MADONAS NOVADA PAŠVALDĪBA IEPIRKUMU KOMISIJA

11.12.2012. NR. MNP/2.8.2./12/3632

Par saraksti Nr.5 iepirkuma procedūrā: „Projekta "Madonas pilsētas tranzīta ielu II, III, IV kārtā" būvdarbi”, identifikācijas numurs MNP2012/57_ERAf.

Attēls Nr.2

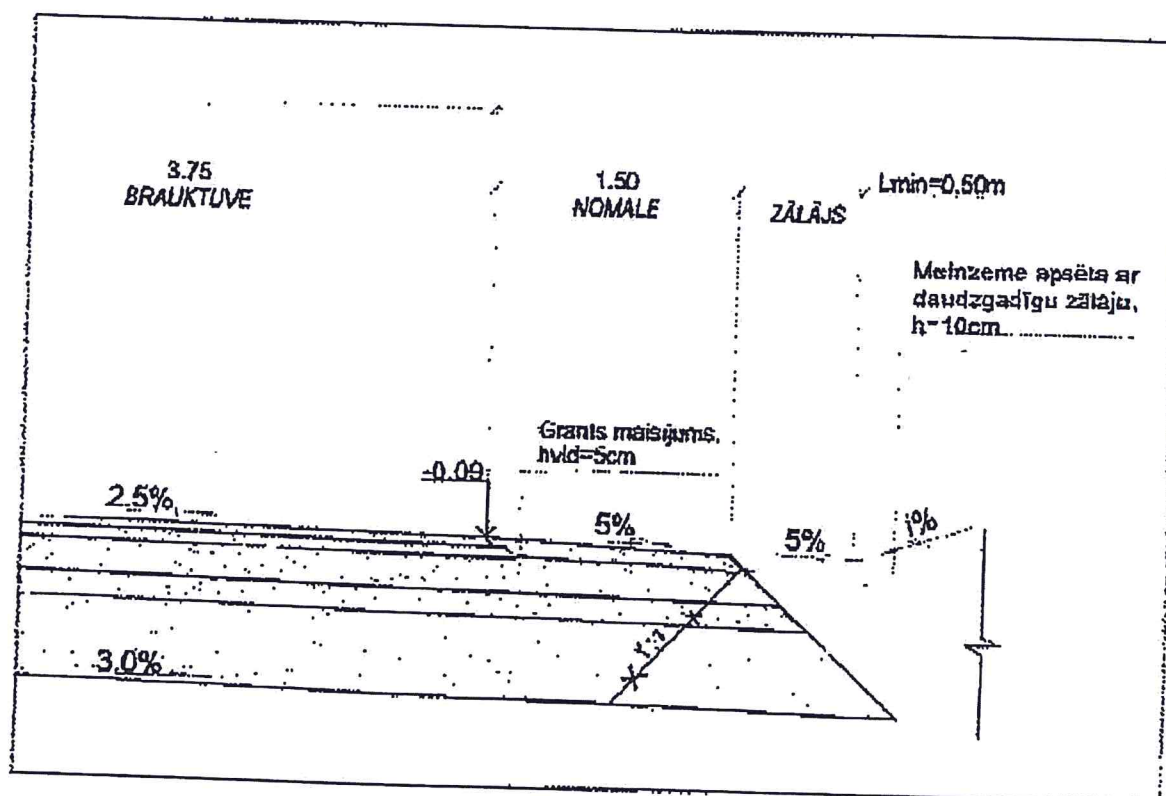
- Jautājums:** *Atklāta konkursa nolikuma pielikuma Nr.5 „līguma projekts” Pielikuma Nr.3 „Tehniskais projekts un specifikācijas” II, III un IV kārtas lapās CD-03 „Šķērsgriezumi” attēlotajos griezumos ierakums veidots tā, ka katra ceļa klātnes konstruktīvā kārtā sašaurinās (attēls Nr.1).*

Labā būvniecības prakse prasa, lai tās, pretēji projekta risinājumam, paplašinātos, t.i. katra zemākā konstruktīvā kārtā ir platāka par iepriekšējo (skat.attēlu Nr.2). Šādas izmaiņas noteikti uzlabotu ceļa klātnes ilgmūžību, jo samazinātu iespēju, ka ceļa nomale pārmitrosies. Lūdzam veikt izmaiņas projektā vai noteikt, ka konstruktīvo kārtu izbūves darbu apmaksā tiks veikta saskaņā ar reāli izpildītajiem un uzņēmējajiem darbiem pēc vienības cenām.

ATBILDE uz 1.jautājumu:

Līgums pēc kura būs jāveic būvdarbi būs vienības cenu izcenojumu Līgums un Darbu izpildītājam tiks samaksāts atbilstoši līguma projekta 4.3.punktā noteiktajam, par faktiski izpildītajiem un uzmērītajiem darbiem, tai skaitā arī konstruktīvo kārtu izbūvei.
